## **NOTIFICATION URGENTE D'INFORMATION DE SÉCURITÉ**

Capteur PA CardioMEMS™ et système d'introduction (modèle CM2000)

Système CardioMEMS™ Hospitalier (modèle CM3000)

Février 2023

## ANNEXE A : CONFIGURATION DU CAPTEUR PA CARDIOMEMS™ ET RÉPONSE AUX MESSAGES ERROR #8

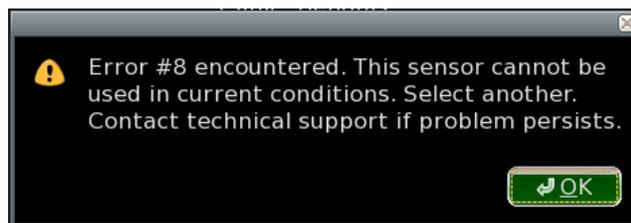
Le Système Electronique Hospitalier CardioMEMS™, modèle CM3000 avec la version logicielle I2.2018.1105-r8829 inclut une fonction logicielle importante permettant d'identifier les capteurs PA CardioMEMS susceptibles de fonctionner au-dessus de la plage de radiofréquences prévue (entre 30 et 37,5 MHz) en raison des caractéristiques internes du capteur et des conditions atmosphériques actuelles **avant l'implantation**. Cette fonction logicielle et le processus de configuration approprié sont décrits ci-dessous.

- Lancer une nouvelle session d'implantation.
- La configuration du capteur et du patient doit être effectuée sur le Système Hospitalier **avant la ponction veineuse et le cathétérisme cardiaque droit** pendant la procédure d'implantation du capteur.
  - La configuration consiste à sélectionner le patient ou à saisir le nom du patient et sa date de naissance, à saisir le numéro de série du capteur et le code d'étalonnage, puis à sélectionner « OK ».
  - Un écran s'affichera avec le message suivant « Ces informations sont-elles exactes ? » Si « oui » est sélectionné, le processus logiciel d'évaluation du capteur est exécuté.
- Si le capteur n'est pas compatible avec les conditions environnementales actuelles (c'est à dire que le capteur peut fonctionner en dehors de la plage de fréquences prévue de 30 à 37,5 MHz), l'Error #8 s'affichera à ce moment-là.

- Si le message Error # 8 apparaît, le capteur n'est pas compatible avec les conditions de pression environnementale et **ne doit pas être implanté**. Les utilisateurs doivent **sélectionner et configurer un autre capteur** pour terminer la procédure d'implantation.
- Une fois que le message Error #8 est acquitté en sélectionnant « OK », l'utilisateur revient à l'écran principal du système.
- Répétez la saisie des informations patient et capteur **avant la ponction veineuse et le cathétérisme cardiaque droit**, en utilisant le numéro de série du **nouveau capteur** et le code d'étalonnage
- Passez à l'écran suivant en sélectionnant « Oui » dans l'écran « Ces informations sont-elles exactes ? ». Cela redémarrera le processus comme indiqué ci-dessus.
